原子炉施設保安規定の変更認可申請の補正について

原子力科学研究所原子炉施設保安規定の変更（補正）

国立研究開発法人日本原子力研究開発機構
原子力科学研究所原子炉施設保安規定
新旧対照表

第3編 廃棄物処理場の管理

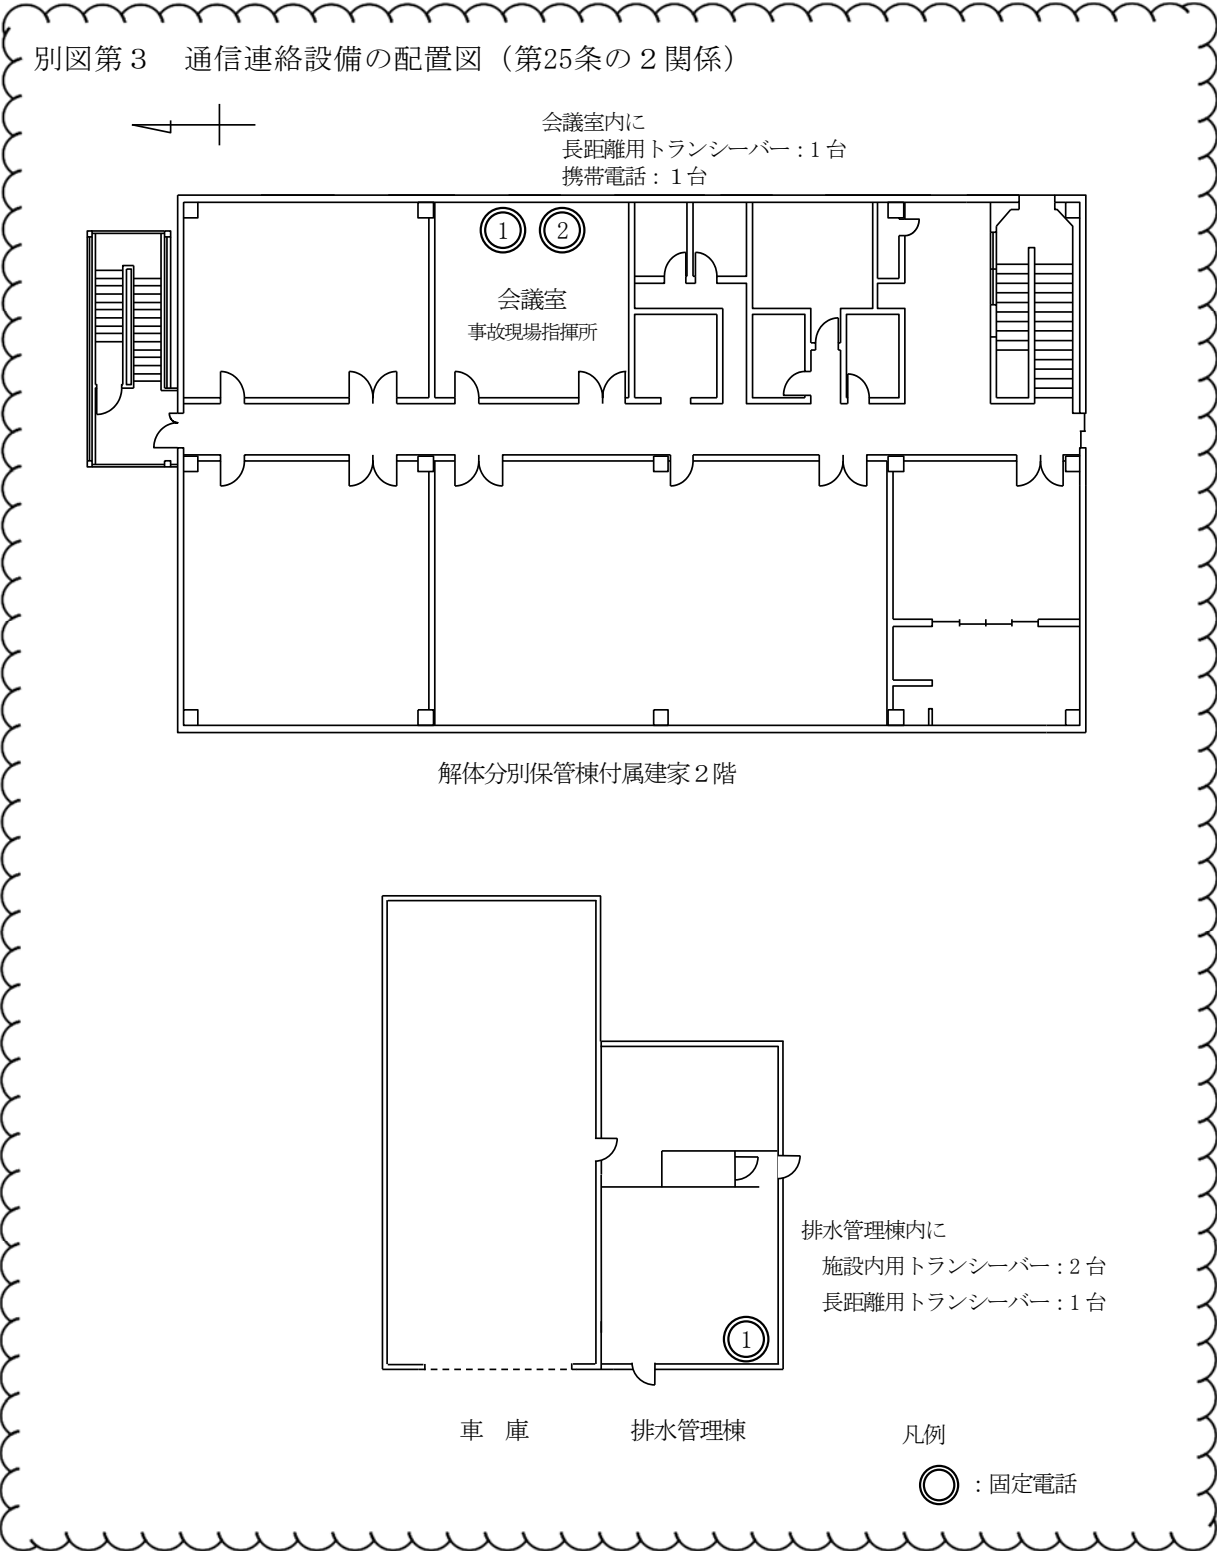
変更前	変更後	備考
<p>別図第1～別図第2（その25）（省略）</p>	<p>別図第1～別図第2（その25）（変更なし）</p> <p>別図第3 通信連絡設備の配置図（第25条の2関係）</p>  <p>会議室内に 長距離用トランシーバー：1台 携帯電話：1台</p> <p>① ②</p> <p>会議室 事故現場指揮所</p> <p>解体分別保管棟付属建家2階</p> <p>排水管理棟内に 施設内用トランシーバー：2台 長距離用トランシーバー：1台</p> <p>①</p> <p>車庫 排水管理棟</p> <p>凡例 ○：固定電話</p>	<p>☁：追加</p> <p>通信連絡設備の明確化のため</p>
